MINISTERIO DE MINAS Y ENERGIA

ESTUDIOS PROYECTO PORCE II

INFORME SC&A-023
CONCEPTO - ESTUDIOS PROYECTO PORCE II

FOTO No. 2
 FOTO SITIO DE PRESA PORCE II

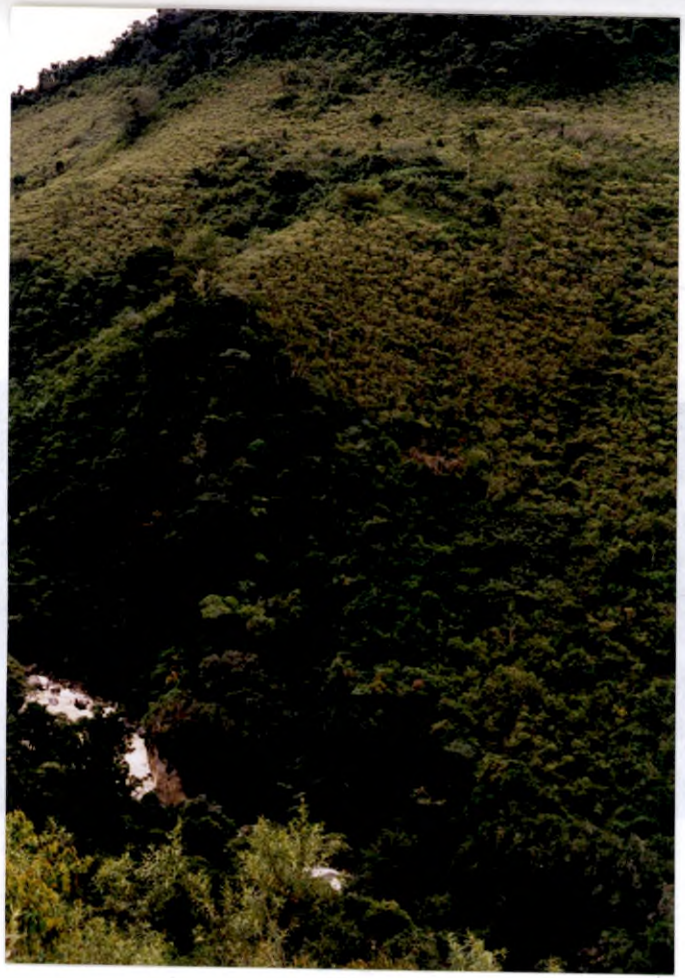
De acuerdo con la inspección breve de campo, realizada el 14 de Noviembre, la geología representada en los planos refleja en forma bastante fiel las condiciones físico geológicas presentes en el sitio del proyecto. Se verificó la presencia de las formaciones geológicas a saber: las rocas metamórficas y la gran masa ígnea intrusiva denominada Batolito Antioqueño. La ladera izquierda del río Porce está constituida por las rocas metamórficas y parcialmente constituye la ladera derecha del río. Las expresiones topográficas de éstas dos formaciones contrastan en forma notable, la formación metamórfica, configuran salientes topográficas agudas y una topografía abrupta que contrasta con la topografía más suave, de cerros romos y poco elevados del ígneo. Esto facilita el levantamiento geológico del sitio de presa una sección transversal al cauce del río, refleja ésta situación (ver fotos Nos.).
